de bestaande (te slopen) toestand...vergeleken met...de nieuwe aanleg

## over de fundering 2

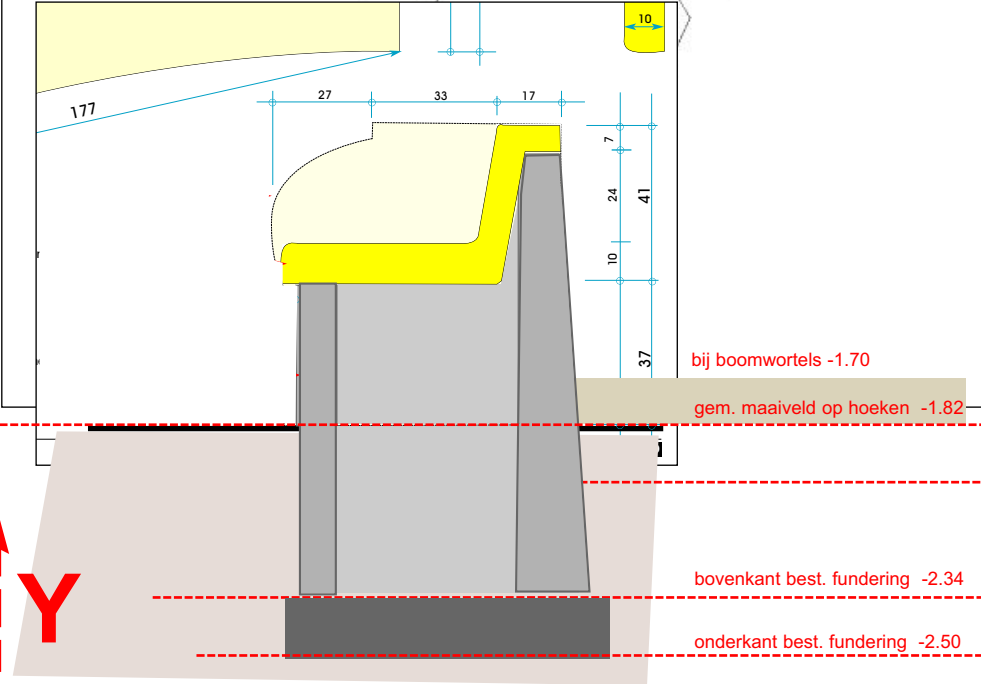
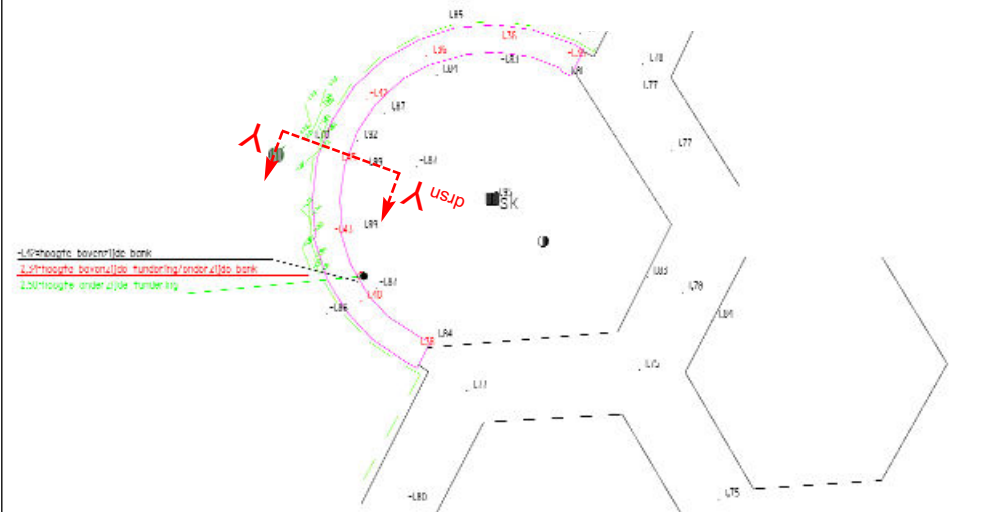
Van Krinkels ontving ik nadere inmetingen van de huidige situatie, met name van de aanleghoogten van de bestaande bank (en wel op het laagste punt). En een beschrijving van de diepteligging van de wortels.

Daaruit blijkt dat voor de fundering een aanleghoogte van -1.80 voldoet.

Immers, de onderkant komt dan ruim boven de onderkant van de bestaande (te slopen) fundering.

Deze hoogte houdt tevens in dat het door mij in [Bank4a.pdf](#) voorgestelde inderdaad voorbarig is geweest: we kunnen ervan uitgaan dat de huidige sierbestrating gehandhaafd kan blijven (en dus bij de uitvoering afgedekt/ontzien!), en dat deze achteraf slechts wat aangestraat zal moeten worden.

Ik vraag u om even kritisch mee te denken en te reageren, om op het punt fundering in elk geval duidelijkheid te krijgen
